**Avis délibéré de la mission régionale d'autorité environnementale
sur le parc photovoltaïque au sol et flottant porté par la société
GDSOL 140 sur la commune de Pierrelatte (26)**

Avis n° 2025-ARA-AP-1867

Avis délibéré le 26 mai 2025

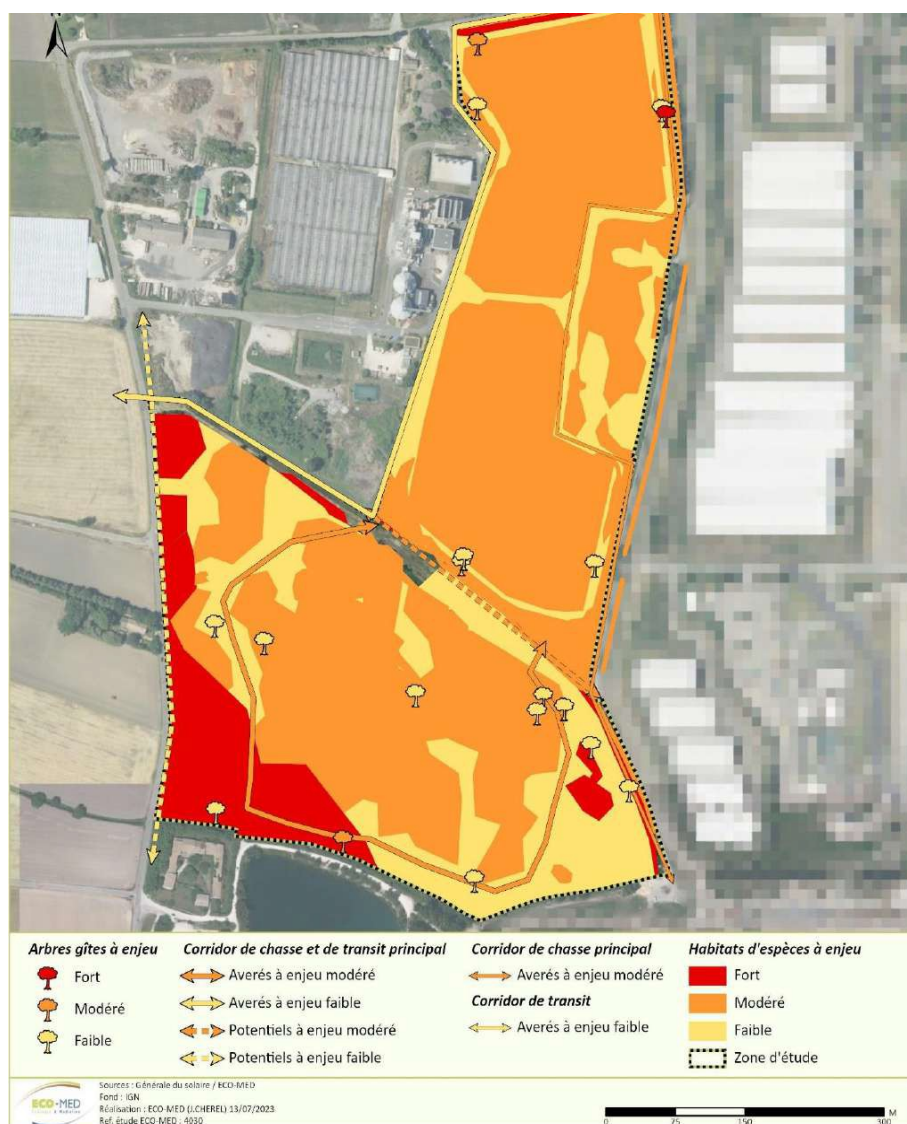
- la présence de quatre espèces avérées de mammifère terrestres hors chiroptères, dont deux protégées, pour lesquels le dossier qualifie les enjeux de faible sur la zone d'étude,
- 16 espèces et complexes d'espèces de chiroptères, dont une espèce à enjeu très fort, quatre espèces à enjeu fort et cinq espèces à enjeu modéré.

Certains enjeux qualifiés de « faibles » doivent être réévalués à la hausse, notamment pour les espèces protégées ou menacées (sur liste rouge nationale ou régionale).

L'Autorité environnementale recommande de justifier ou de compléter le calendrier des prospections terrains, et de revoir à la hausse le niveau d'enjeux attribué à certains groupes d'espèces et la cartographie associée.
